AG.272.24.2020.BR

**Dotyczy postępowania pn. Remont drogi powiatowej nr 1721C Ryńsk – Sierakowo od km 0+000 do km 4+794**

**Zestaw pytań nr 1:**

Szczegół konstrukcyjny planowanego obrzeża peronu autobusowego

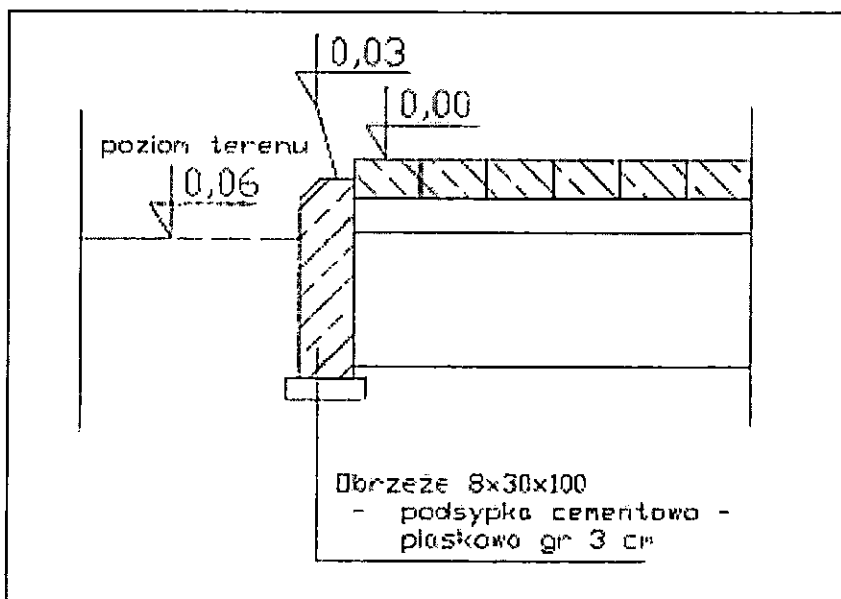
Prosimy o załączenie szczegółu konstrukcyjnego obrzeży chodnikowych.

**Odpowiedź:**
